## Důvodová zpráva

Radě MČ Praha 10 předkládáme ke schválení návrh Dodatku č. 3 k uzavřené Smlouvě o dílo č. 2019/OMP/1232 na akci „Nízkoprahové zařízení pro děti a mládež K Botiči, Praha 10“.  
Předmětem Dodatku smlouvy je úprava smluvní ceny díla z důvodu nezbytných změn rozsahu plnění realizovaných a nerealizovaných prací.

## **Dodatek č. 3**

ZMĚNOVÝ LIST 2020		číslo ZL: 1
Objednatel:	Městská část Praha 10	
Zhotovitel:	KVS stavební, s.r.o.	
Změnový list vystavil:	KVS stavební, s.r.o.	
Datum:	13.10.2020	
<p>Podepsaní potvrzují v souladu se Smlouvou o dílo a dodatky tuto změnu rozsahu díla:</p>		
<p><b>Předmět změny:</b></p> <ol style="list-style-type: none"> <li>1. SO_01 Základy objektu</li> <li>2. SO_02 Mimoareálové připojení</li> <li>3. SO_03 Zateplení ostění</li> <li>4. SO_04 Prořez stromu</li> <li>5. SO_05 Pilíř pro měření el. energie</li> <li>6. SO_06 Odpad s příměsí asfaltu</li> <li>7. SO_07 Zásobování vodou</li> <li>8. SO_08 Pákový uzávěr O 05</li> <li>9. SO_09 Výplně otvorů</li> <li>10. SO_10 Anténa, venkocní tablo, IP kamera</li> <li>11. SO_11 Silnoproud objekt</li> <li>12. SO_12 Vedlejší a ostatní rozpočtové náklady</li> <li>13. SO_13 Změna velikosti objektu</li> <li

## SO\_15 Větší základ oplocení

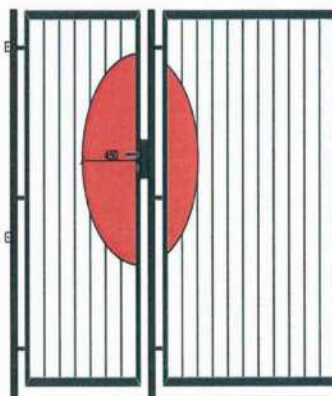
Po odbourání nadzemní části podezdívky stávajícího oplocení bylo zjištěno, že v některých částech je stávající základ v terénu značně širší a hlubší, než se předpokládalo v PD. Jelikož byl stávající základ nesoudržný bylo dohodnuto a odsouhlaseno ze strany projektanta, vybourání základů v celé své délce. Toto mělo za následek zvýšení objemu bouracích prací a realizaci oboustranného bednění pro nový základ.

Narovnání skutečného objemu bouracích prací základových pasů stávajícího oplocení, zjištěného při realizaci stavby – s odůvodněním souhlasím.

S odůvodněním souhlasím.
